Ref : Enquête publique modification N°2 du PLU de Juvisy

Remarques concernant l'enquête publique - Contributions de l'association Plateau Village

Observations sur la modification n°2 du PLU de Juvisy sur Orge

5. Hauteurs maximales des constructions en zone UM2

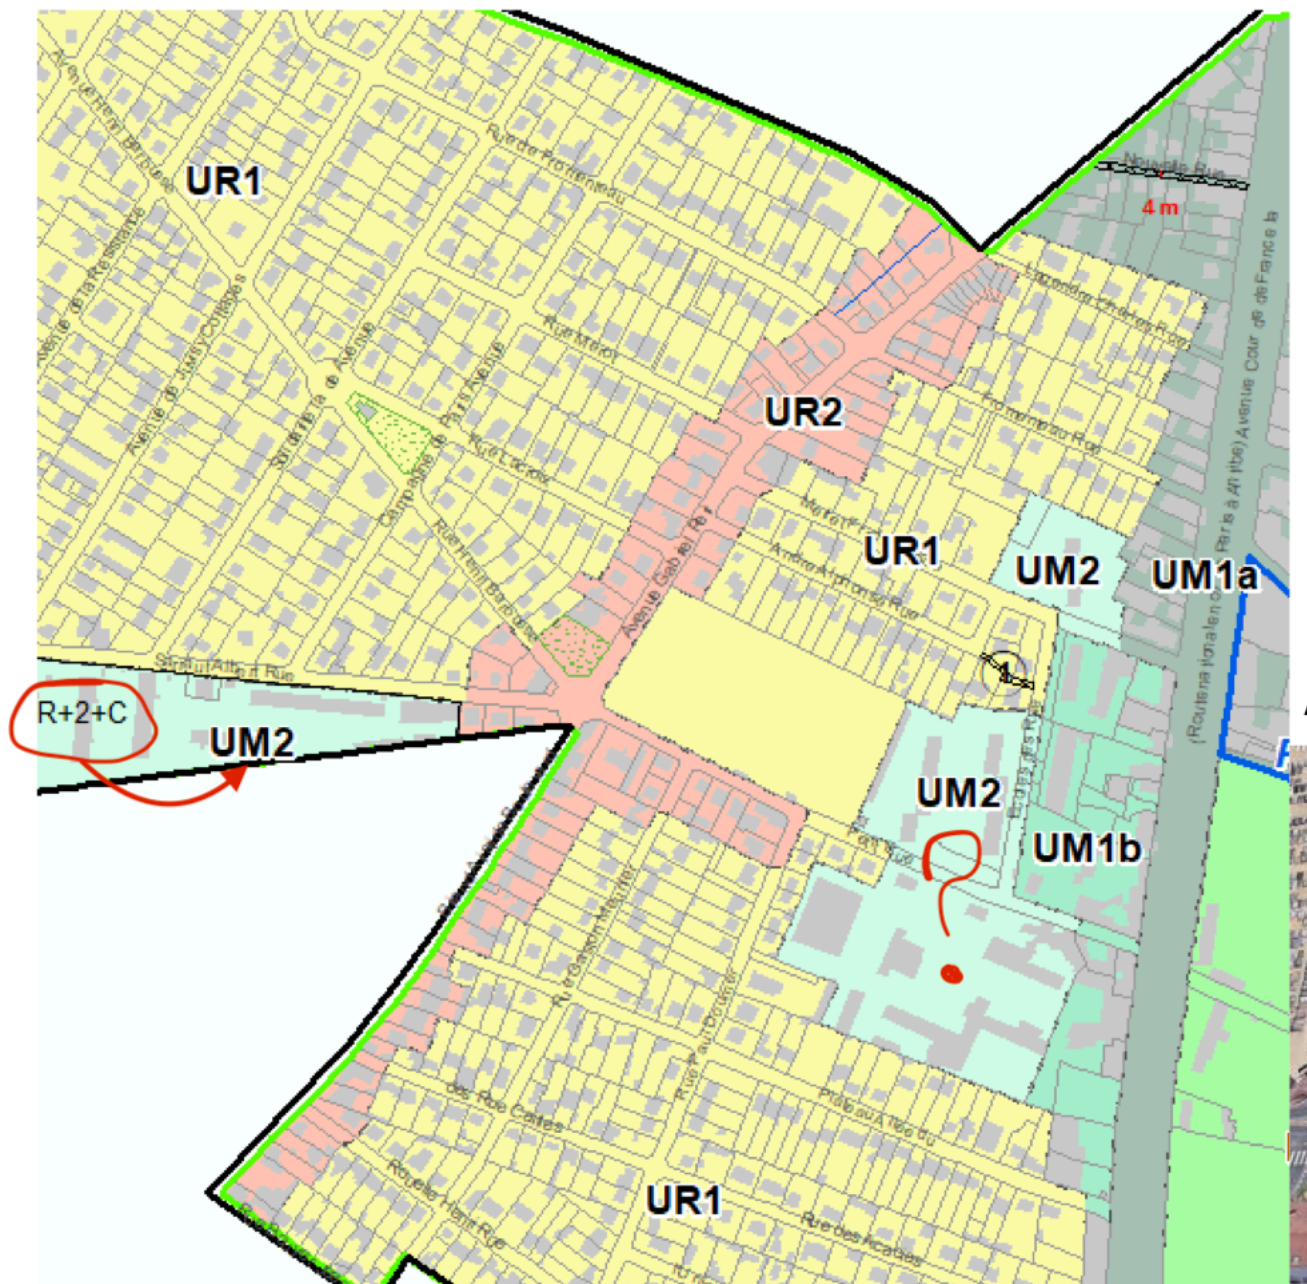
La zone comprenant l'école Jean Jaurès était en zone UR2 (hauteur maximale RDC+2+combles de 1,80m). Le nouveau PLU prévoirait une modification et un

renommage de cette zone en UM2 dont la hauteur maximale n'est pas indiquée sur le plan de zonage.

Nous demandons qu'elle reste au maximum à l'identique, i.e. RDC+2+Combles.

Nous refusons qu'elle soit augmentée. Certains pavillons de l'allée du plateau sont adjacents à cette zone et verraient leur valeur diminuer si un bâtiment se construisait sur cette zone.

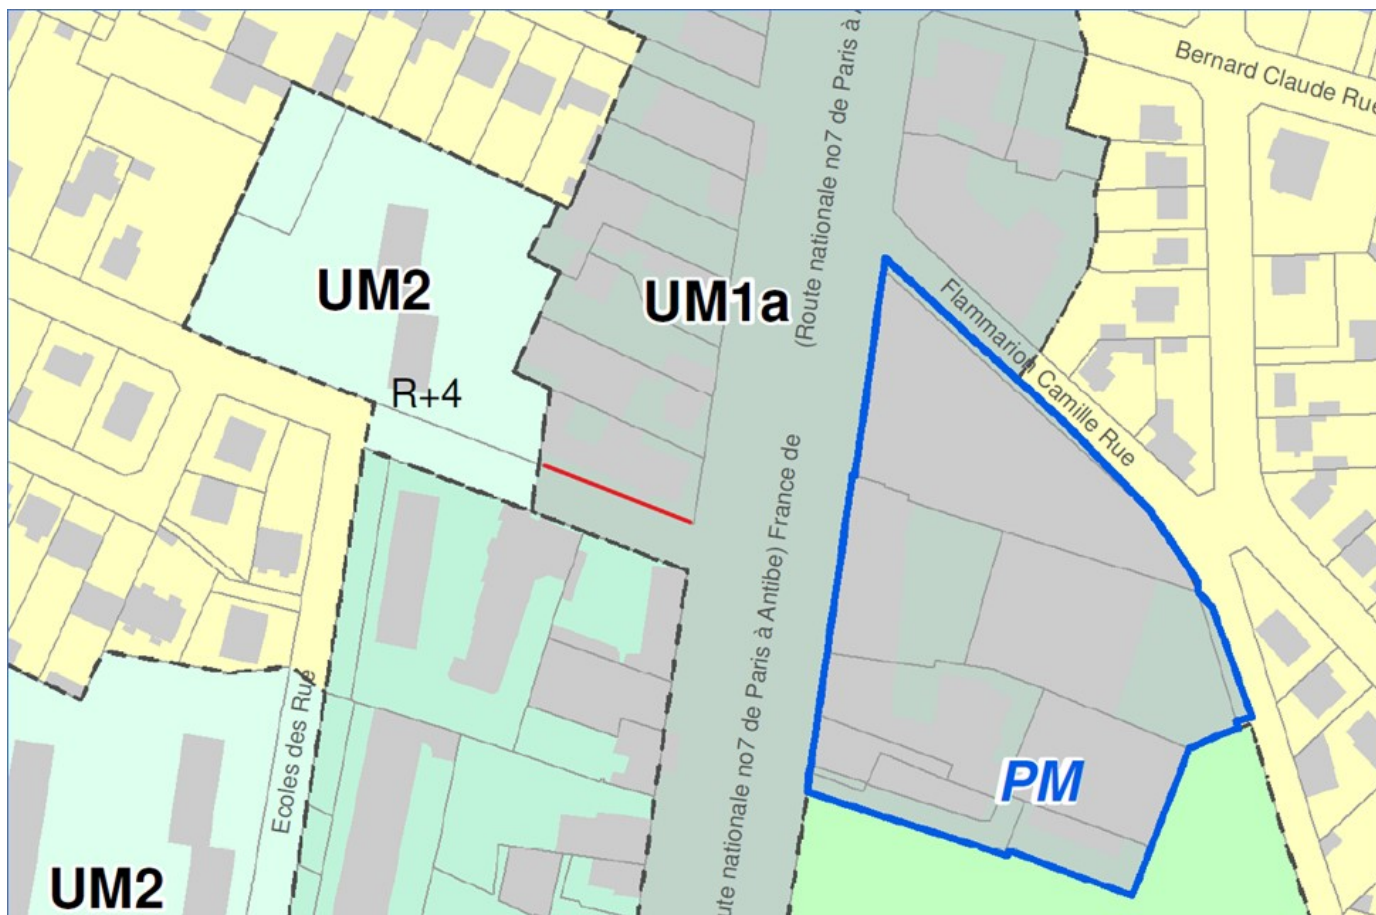
Il conviendrait de déroger à l'article 6 du futur règlement qui dispose notamment que

« **Sauf dispositions contraires portées au plan de zonage, sur toutes les autres voies, un retrait minimum de 2m est obligatoire** ».

Vous pourriez par exemple profiter de la notion de « sauf » en inscrivant sur le futur plan de zonage **un alignement**.
